# PROJET ÉOLIEN DE BUREY

## Mémoire en réponse

Mémoire en réponse du procès-verbal de synthèse de la commission d'enquête des contributions formulées lors de l'enquête publique du projet éolien de Burey.

**Enquête publique préalable à l'autorisation environnementale relative à  
l'exploitation d'un parc éolien de 4 aérogénérateurs  
sur le territoire de la commune de BUREY -27190**

Figure 2. Rose des vents long terme (source : EDP RENEWABLES)

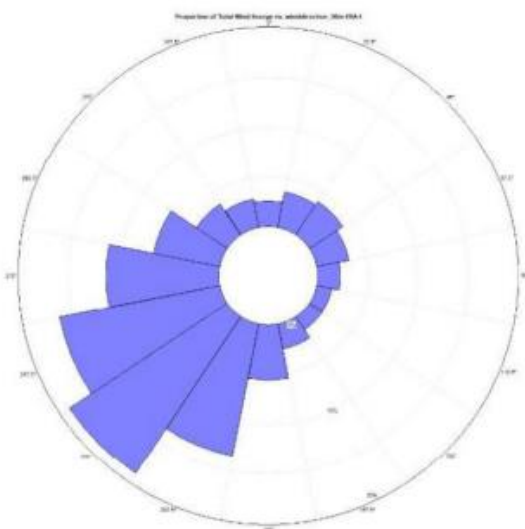
*Dans son Avis l'ARS mentionne le fait que les mesures acoustiques réalisées pendant la phase d'étude n'ont pas été faites au point le plus proche d'implantation des éoliennes, ce qui remet partiellement en cause les résultats (pages 9 et 10 de l'Avis des services instructeurs de l'Etat)*

Concernant l'affirmation suivante : « Dans son Avis l'ARS mentionne le fait que les mesures acoustiques réalisées pendant la phase d'étude n'ont pas été faites au point le plus proche d'implantation des éoliennes, ce qui remet partiellement en cause les résultats (pages 9 et 10 de l'Avis des services instructeurs de l'Etat) », EDPR conteste la rédaction volontairement exagérée de cet argument. L'étude acoustique et l'ARS indiquent qu'un seul point des mesures acoustiques sur les 7 n'a pu être installé au plus proche de l'implantation, ce qui arrive lors de l'absence ou du refus d'un riverain de participer à l'étude. Le point d'écoute a donc été déplacé un peu plus au nord, à quelques centaines de mètres, au lieu-dit « le Petit Breuil », dans la mesure où les niveaux de bruit résultants étant représentatifs de l'ambiance sonore du lieu-dit « les Buissons ». Ainsi, l'ARS ne remet pas en cause les résultats de l'étude et délivre un avis **favorable**.

Les vents dominants du site sont les directions de Sud-Ouest et Nord-Est (cf. figure 2 Rose des vents long terme).

**EDPR considère donc les résultats comme complets.**
